## AVIS DE MODIFICATION

**SPS5** > P 29

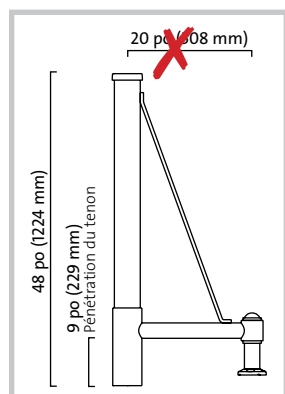
Le cercle de boulonnage du fût **SPS5** est de **12 1/2 po (318 mm)** et non de 11 1/2 po (292 mm).

**PC** > P 110

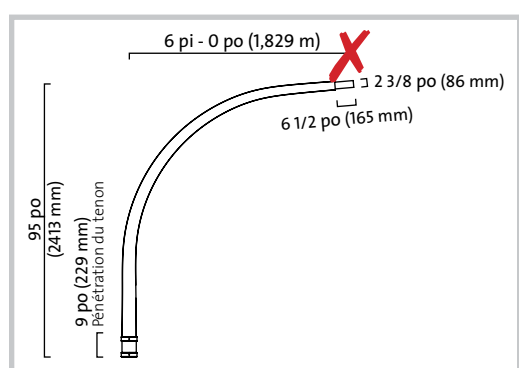
La mesure de la console **PC** est de **24 po (610 mm)** et non de 20 po (508 mm).

**DC6 / DC8 / DR6 / DR8** > P 121

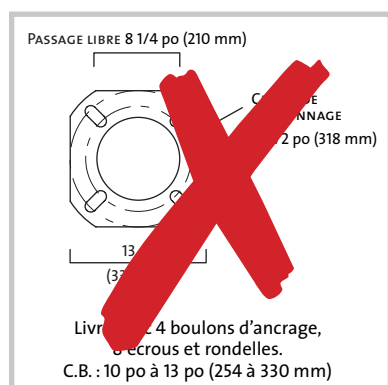
La mesure des consoles **DC** et **DR** ne comprend pas le tenon.

**RTA61** > P 73

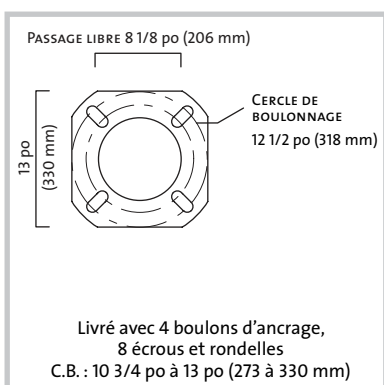
Voici les bonnes informations de la semelle d'ancrage du fût **RTA61**.

Livré avec 4 boulons d'ancrage, 8 écrous et rondelles.  
C.B. : 10 po à 13 po (254 à 330 mm)

Livré avec 4 boulons d'ancrage, 8 écrous et rondelles.  
C.B. : 10 3/4 po à 13 po (273 à 330 mm)
